**Oggetto:** d.lgs. n. 152/2006 e ss.mm.ii. - Procedura di VIA di competenza ministeriale - [ID\_VIP: 3017] - Progetto "Linea ferroviaria Foggia-Potenza Sottoprogetto 2 - elettrificazione, rettifiche del tracciato, soppressione passaggi a livello e consolidamento sede" - Proponente Italferr S.p.A. - Area Operativa Centro sud – Parere regionale di compatibilità ambientale.-

**OGGETTO:** d.lgs. n. 152/2006 e ss.mm.ii. - Procedura di VIA di competenza ministeriale - [ID\_VIP: 3017] - Progetto "Linea ferroviaria Foggia-Potenza Sottoprogetto 2 - elettrificazione, rettifiche del tracciato, soppressione passaggi a livello e consolidamento sede" - Proponente Italferr S.p.A. - Area Operativa Centro sud - Parere regionale favorevole condizionato di compatibilità ambientale.-

**Oggetto:** Valutazione di Impatto Ambientale di competenza statale - Sottoprogetto 2 -  
Elettrificazione, rettifiche di tracciato, soppressione p.l. e consolidamento sede, Proponente: RFI -  
ITALFERR

Progetto: Ammodernamento della linea ferroviaria "Foggia-Potenza". Sottoprogetto 2.  
 Elettificazione, rettifiche di tracciato, soppressione PL e consolidamento sede.  
 Modifiche e integrazioni al progetto a seguito

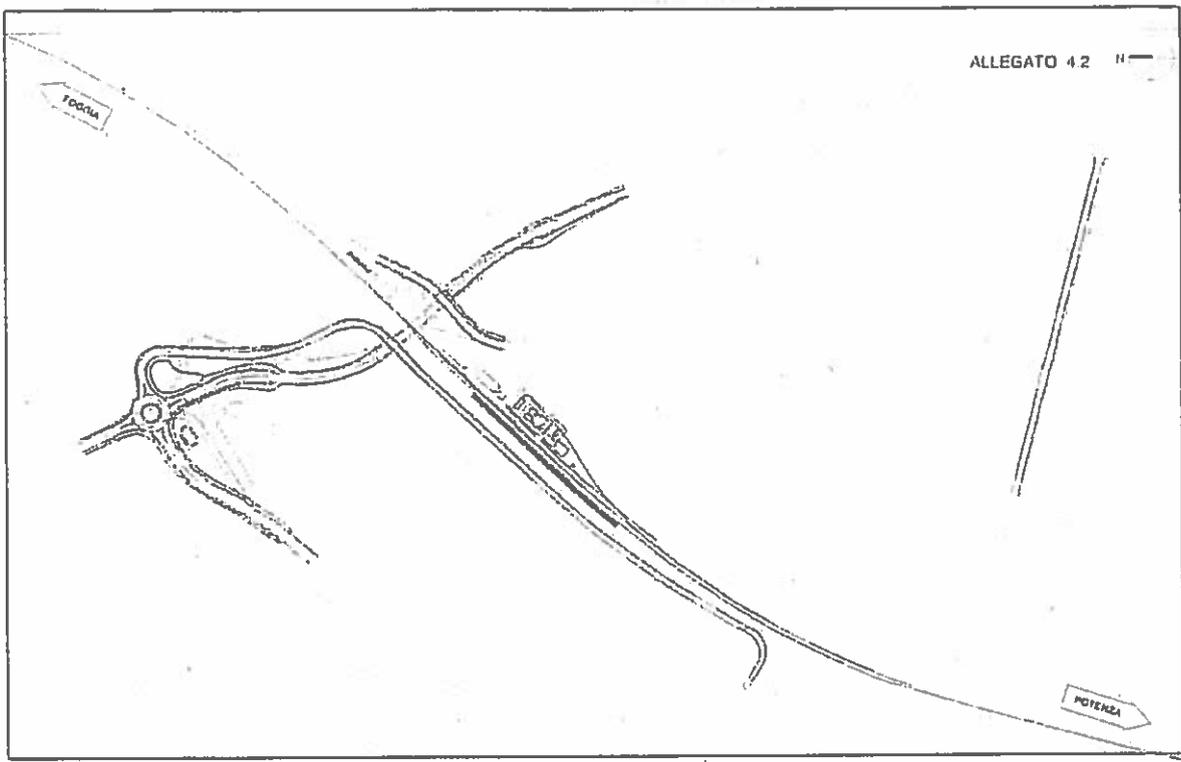
Anche in questo caso, le interferenze con il cavidotto interrato della Società Parco Eolico di Ortona srl (Inergia spa), hanno comportato una nuova soluzione di progetto per l'opera NV05 tale da non deviare il percorso del cavo in AT. Pertanto, è stato previsto l'arretramento della spalla interferente, il conseguente incremento della luce dell'opera di scavalco e la revisione del tracciato piano altimetrico del tratto di viabilità soggetto ad adeguamento sulla SS105. L'effetto dell'aumento della luce libera dell'opera di scavalco ha comportato la necessità di adottare un impalcato a campata unica di 38 m. con appoggi a sezione mista acciaio-calcestruzzo.

In corrispondenza dell'intersezione esistente tra la SP105 e la rampa della SS655 è stata mantenuta la rotonda con la funzione di ripristinare i collegamenti esistenti e consentire l'accesso alle proprietà a est della linea ferroviaria. Al fine di contenere l'entità degli scavi necessari nella nuova posizione, rispetto alla precedente versione progettuale, il raggio esterno della corona giratoria è stato ridotto di 1,0 m ed è ora pari 18,5 m. Si precisa che tale riduzione non penalizza la funzionalità della rotonda che rimane sempre classificabile nell'ambito delle rotonde compatte di cui al DM 19/04/2006. Come previsto dal citato DM la corona giratoria è organizzata su una sola corsia larga 7 m, le corsie di immissione sono larghe 3,5 m e corsie di uscita sono larghe 4,5 m.

Rispetto alla soluzione precedente, al fine di contenere la pendenza della rampa nord dell'opera (già prevista al 10% a causa della acclività del terreno) è stata operata una traslazione verso nord della rotonda di circa 60 metri: questo ha comportato anche la revisione del tratto di innesto della SS655 sulla nuova intersezione. Con tale intervento la pendenza della rampa è stata contenuta a un valore di poco inferiore al 8%. Inoltre, è stata prevista una deviazione della SP99 al fine di sottopassare l'opera ferroviaria e collegarla direttamente alla strada Comunale Faragola.
